# Petrel 2/Perdix/Perdix AI/NERD 2/Peregrine de Shearwater Notes de version du micro-logiciel

## VERSION 87 01/11/2021

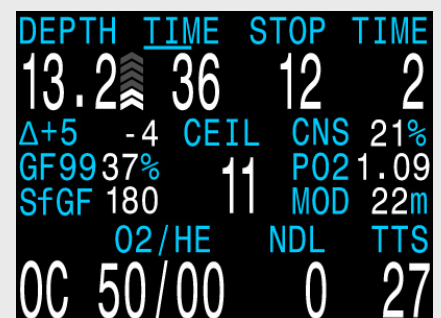
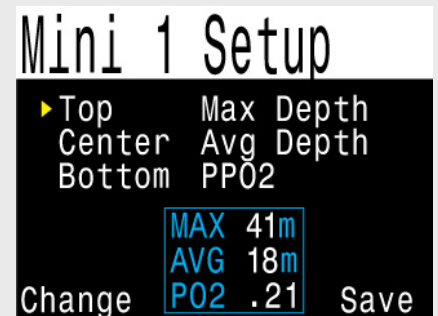
Ajout d'affichages miniatures configurables. Cela permet d'afficher jusqu'à 3 écrans dans l'espace habituellement destiné à un seul, avec une police réduite.

Il est possible de définir deux groupes d'affichages miniatures. Ces configurations sont distinctes pour les modes Tec (OC Tec, CC/BO) et les modes Rec (Air, Nitrox, Nitrox 3 gaz).

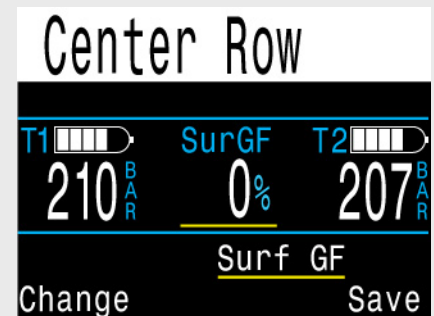
**NOUVEAU** Ajout de prévisualisations de la ligne du milieu en mode Tec pour faciliter la configuration de l’affichage.

En outre, des options supplémentaires sont disponibles en position centrale des modes Tec.

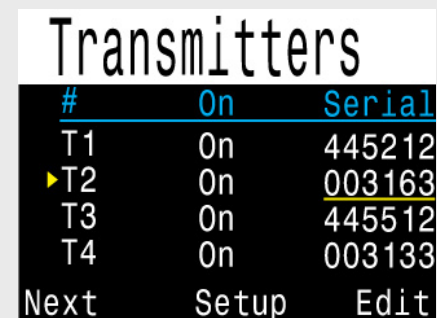
**NOUVEAU** (Perdix AI et NERD 2) Prise en charge d’un maximum de 4 bouteilles avec émetteur de gestion de l’air sans fil (AI). Pour éviter tout conflit sur les canaux de communication, Shearwater recommande l’utilisation d’émetteurs Swift dans les configurations comportant plus de 2 émetteurs.

Le menu de configuration de la gestion de l’air a été remanié de sorte à permettre la configuration de 4 émetteurs.

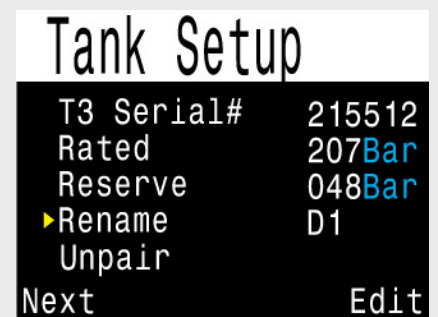
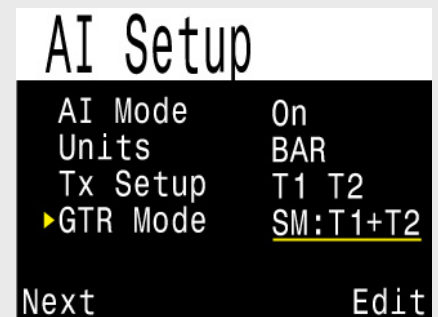
Il est désormais possible de renommer les bouteilles avec système de gestion de l'air (AI). Vous pouvez attribuer deux caractères à chaque bouteille.

Premier caractère : T, S, B, O, ou D

Deuxième caractère : 1,2, 3 ou 4

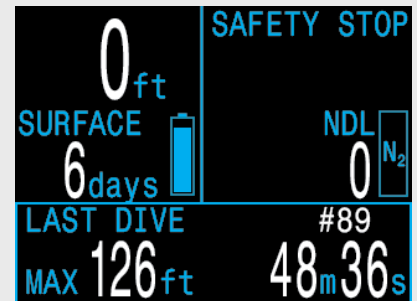
Ajout de fonctions « Alertes » configurables par l'utilisateur. Elles peuvent être programmées pour l'avertir lorsqu'une certaine limite est atteinte. De plus, l'affichage sur l'écran principal devient jaune une fois cette limite dépassée. Sur le Peregrine, l'avertissement s'accompagne de vibrations.

Le paramètre « Vibration » est seulement disponible sur le Peregrine. Les autres modèles disposent uniquement d'alertes visuelles.

*Nouvelles options de décompression en mode OC Rec*

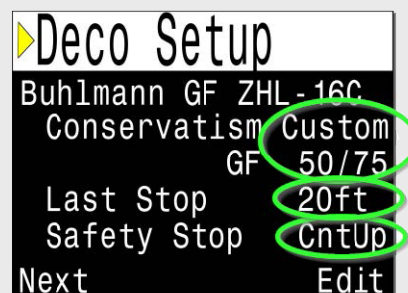
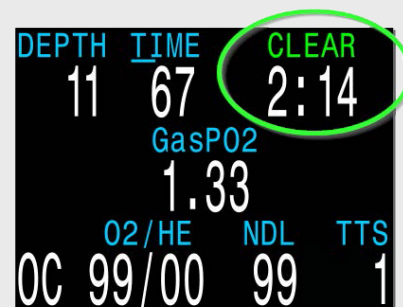
Permet aux utilisateurs de définir le dernier palier à 6 m/20 pieds en mode OC Rec. Auparavant, le mode OC Rec permettait uniquement de définir un dernier palier à 3 m/10 pieds.

*Le compteur de fin de déco « Clear Counter » commence une fois la décompression terminée*

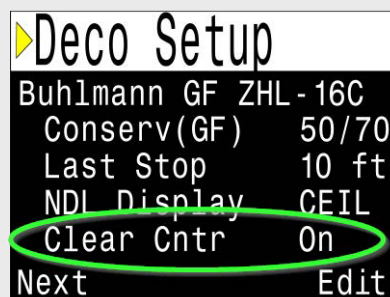
Ajout d'une option de minuteur « Deco Clear » (Décompression terminée).

Disponible dans les modes OC Tec, CC/BO et OC Rec. Dans le mode OC Rec, l'utilisateur peut la substituer à l'affichage du palier de sécurité. Elle est optionnelle dans les modes Tec.

Lorsque la décompression est terminée, ce minuteur commence à compter en partant de zéro. Cela peut être utile pour compter la durée ajoutée au palier de décompression obligatoire. Lors de plongées sans décompression, le minuteur s'active à l'entrée dans la zone du palier de sécurité (c'est-à-dire entre 0 et 6 mètres, ou 20 pieds).

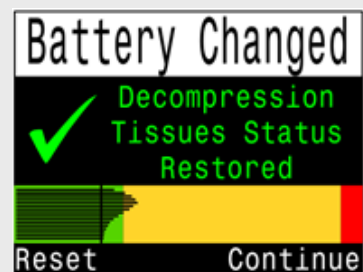
Le menu de marquage de cap de la boussole a été déplacé afin de réduire les sollicitations du bouton. De plus, la boussole peut désormais être affichée durant le marquage. Fonctionnement : lorsque vous affichez la boussole, une pression sur le bouton gauche fait apparaître un menu « Exit/Mark » (Sortie/Marquage). Pressez à droite pour effectuer une marque sur la boussole, à gauche pour quitter et revenir à l'écran principal. Il fallait auparavant naviguer jusqu'aux menus normaux pour effectuer un marquage de boussole.

La commande de marquage de cap requiert désormais moins de pressions de boutons

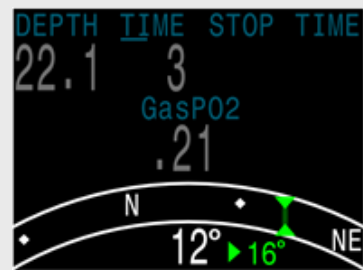
Affichage amélioré de la boussole. Les lettres « N », « E », « S » et « W » (Ouest) s'affichent dans une taille supérieure.

Le décalage entre le cap actuel et le cap défini est désormais indiqué (il est de 16° dans cet exemple)

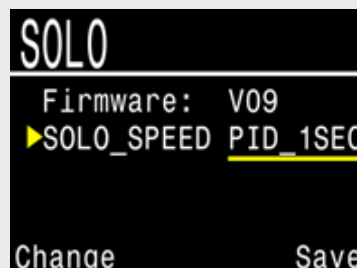
**NOUVEAU** Prise en charge supplémentaire pour le matériel Perdix et nouveau pilote d'affichage pour le Perdix.

La luminosité « Cave » est très faible et est par conséquent plus adaptée aux environnements très sombres comme les grottes

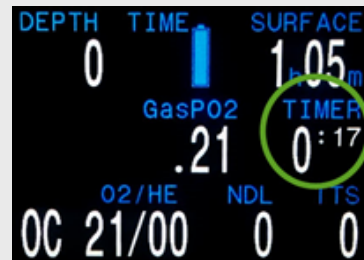
Affichage Timer (chronomètre) ajouté en tant qu'option sur la ligne centrale configurable ou la ligne inférieure configurable.
